**AVIS RELATIF À LA PROTECTION
CONTRE LES EVENTUELS EFFETS NOCIFS ET NUISANCES
PROVOQUÉS PAR LES RAYONNEMENTS NON IONISANTS
GÉNÉRÉS PAR DES ANTENNES ÉMETTRICES STATIONNAIRES**

Commune : AYWAILLE - Exploitant : TELENET GROUP

Référence exploitant : LG2198A

Rapport n° 2250 / 2025

Figure 1 : Vue en plan des lieux de séjour et des points de contrôle

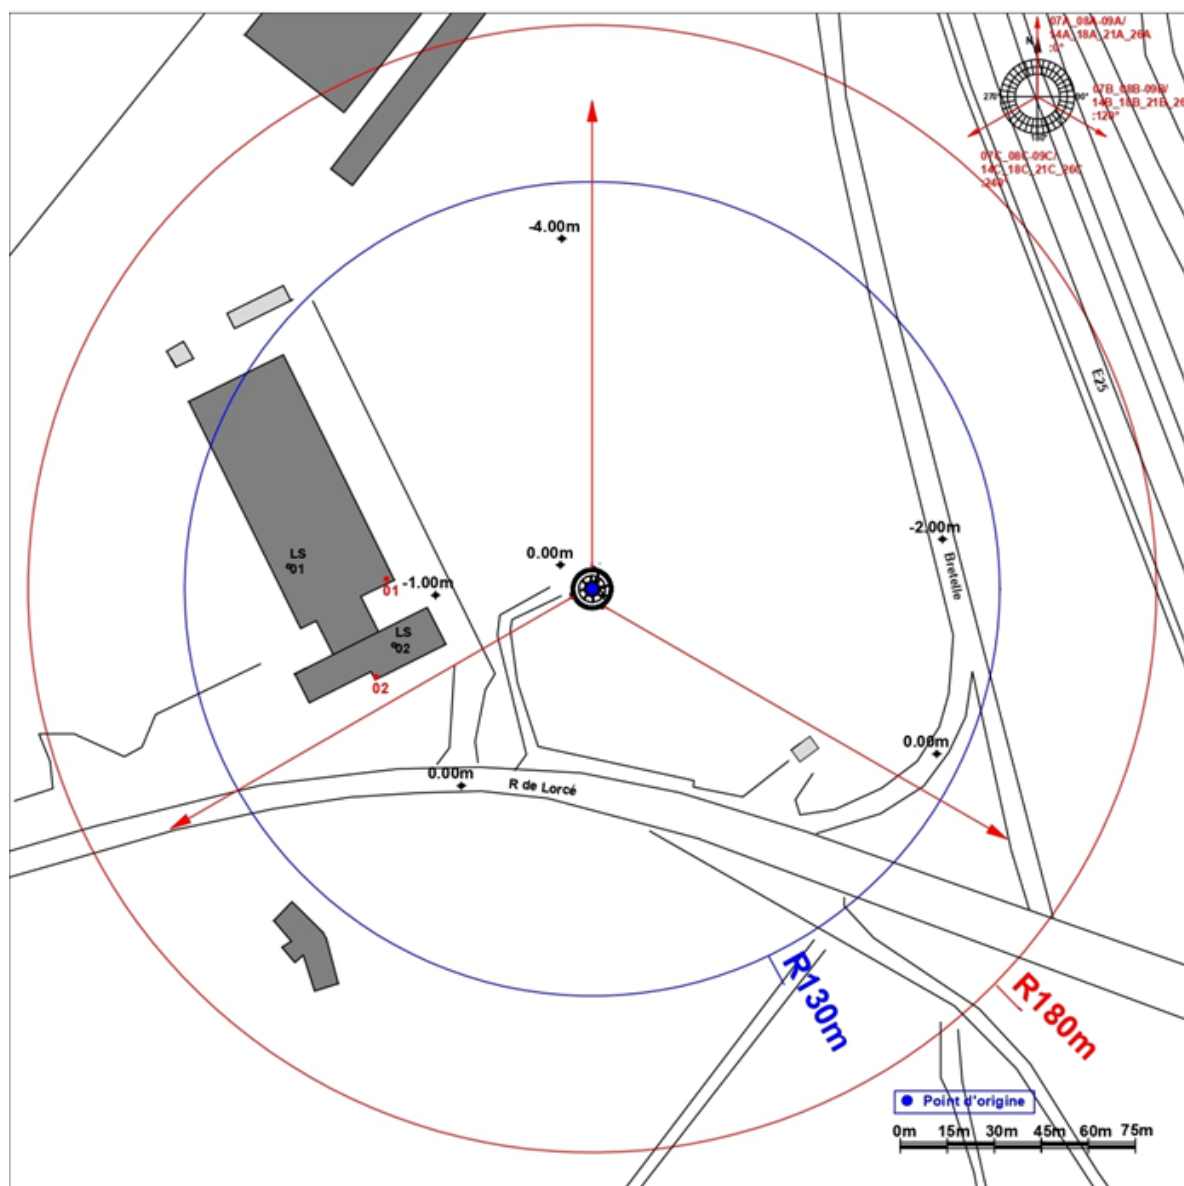
N° point de contrôle	LS	Atténuation (dB)	Indice d'exposition relatif à la limite par installation IE_i
2	LS02	3,0	0,069
1	LS01	3,0	0,048

En ce qui concerne les antennes de l'installation mentionnées dans le tableau 1, la distance maximale à laquelle la limite pourrait être atteinte, à l'extérieur, est égale à 131,2 m. S'il n'y a pas de LS à une distance inférieure, les antennes respectent forcément la limite d'immission.

Dans le cas des LS situés à l'intérieur des bâtiments, une atténuation d'obstacle est prise en compte et il en résulte que la distance maximale à laquelle la limite pourrait être atteinte se réduit à 94,8 m.

En conclusion, les antennes émettrices stationnaires faisant partie de l'installation référencée dans le paragraphe 2 et dont les caractéristiques techniques sont résumées dans le tableau 1 **respectent les limites d'immission** fixées à l'article 4 du décret du 8 décembre 2022 (M.B. du 16.12.2022) modifiant le décret du 3 avril 2009 relatif à la protection contre les éventuels effets nocifs et nuisances provoqués par les rayonnements non ionisants générés par des antennes émettrices stationnaires.
